MINISTERIO DE ENERGÍA Y MINAS
Resolución Directoral

N° 0105-2025-MINEM/DGAAE

Visto, el Registro N° 3438852 del 4 de febrero de 2023, presentado por Orygen Perú S.A.A. mediante el cual solicitó la evaluación del Plan Ambiental Detallado de la "Central Hidroeléctrica Callahuanca", ubicada en los distritos de Callahuanca y San Antonio, provincia de Huarochirí, departamento de Lima; y, el Informe N° 0254-2025-MINEM/DGAAE-DEAE del 6 de mayo de 2025.

Asunto : Informe final de evaluación del Plan Ambiental Detallado de la "Central Hidroeléctrica Callahuanca", presentado por Orygen Perú S.A.A.

Figura 1 Diagrama topológico de la C.H. Callahuana

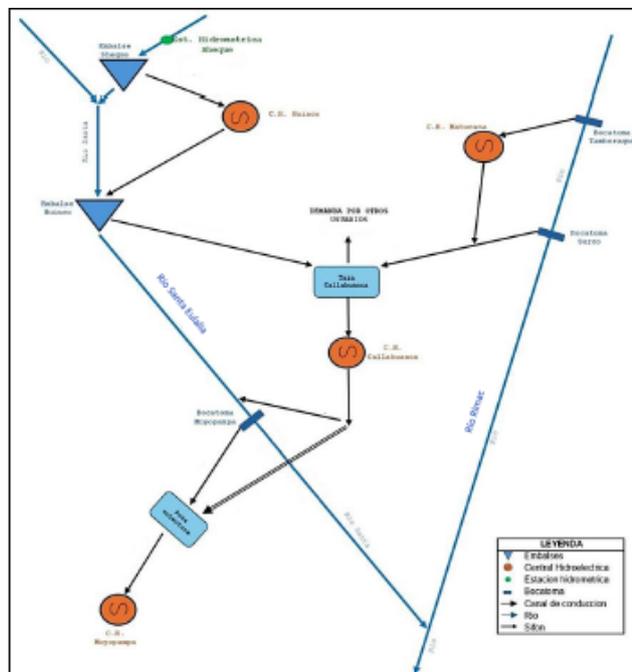
7.1. ***OBSERVACIÓN N° 1. En el capítulo 3 descripción del Proyecto, el administrado deberá presentar lo siguiente:***

En la Información Complementaria remitido mediante Oficio N° 0049-2025-MINEM/DGAAE el administrado señala que la Central Hidroeléctrica Callahuana tiene conexión con otras Centrales, tal como se muestra en la siguiente figura:

Figura 2. Distribución del recurso hídrico durante la operación de la C.H. Callahuanca

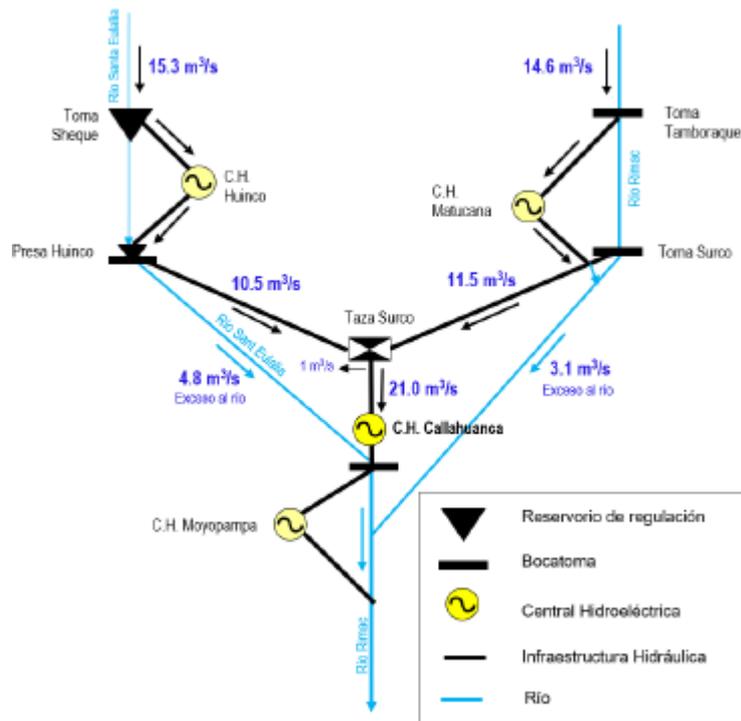
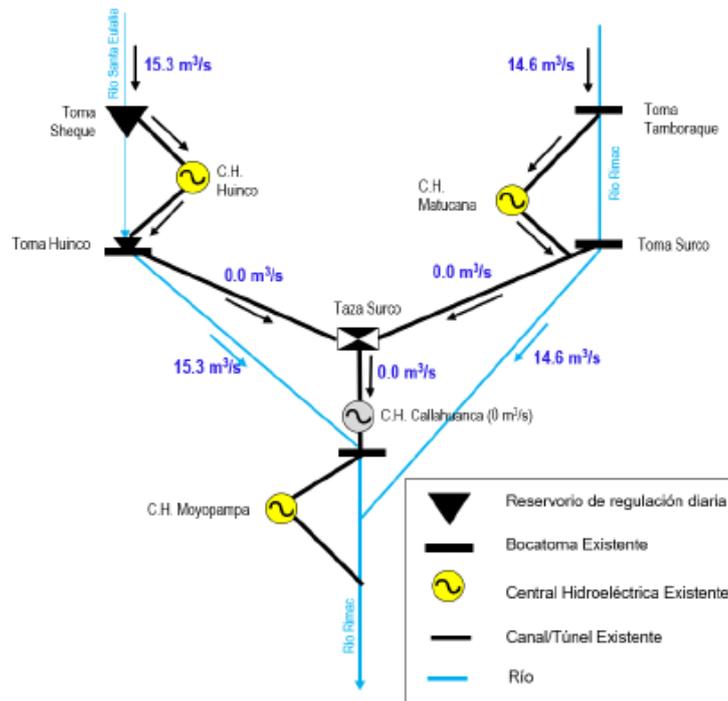
- 7.2. ***OBSERVACIÓN N° 2. De la revisión de la descripción del Proyecto en cuanto a aspectos relacionados con recursos hídricos, el administrado deberá presentar lo siguiente:***

En la siguiente figura se muestra el diagrama de procesos y la distribución de los caudales durante la operación normal de la CH Callahuanca, cuyo recurso es conducido por medio de la infraestructura hidráulica en operación, el cual inicia su recorrido en las tomas Sheque y Tamboraque, como se había mencionado líneas arriba.

Desde la toma Sheque, se dispone de 15,3 m³/s, los cuales sigue su recorrido hacia la Toma Huinco, desde donde se transporta un caudal de 10,5 m³/s hacia la CH Callahuanca ya que esta es la capacidad máxima de conducción del canal, el exceso de 4,8 m³/s es derivado hacia el río Santa Eulalia y sigue su curso natural. Por otro lado, en la toma Tamboraque se dispone de 14,6 m³/s en promedio, de los cuales 11,5 m³/s es conducido hacia la CH Callahuanca y el exceso de 3,1 m³/s es derivado al río Rímac para que siga su curso natural.

Para la etapa de abandono, se presentaría la misma situación, dado que la Central ya no recibirá aportes de agua. En la siguiente figura se observa la distribución de caudales durante el mantenimiento y/o abandono de la CH Callahuanca.

Nota: Es importante, indicar que el diagrama anterior, es solo en caso entre en mantenimiento la totalidad de la Central. Dado que durante la etapa de mantenimiento de la C.H. Callahuanca, está siempre continúa operando, ya que no todos los componentes estarían en mantenimiento (Ej. cuando la Central no reciba las aguas turbinadas del lado Huinco, puede recibir del lado Surco o viceversa).
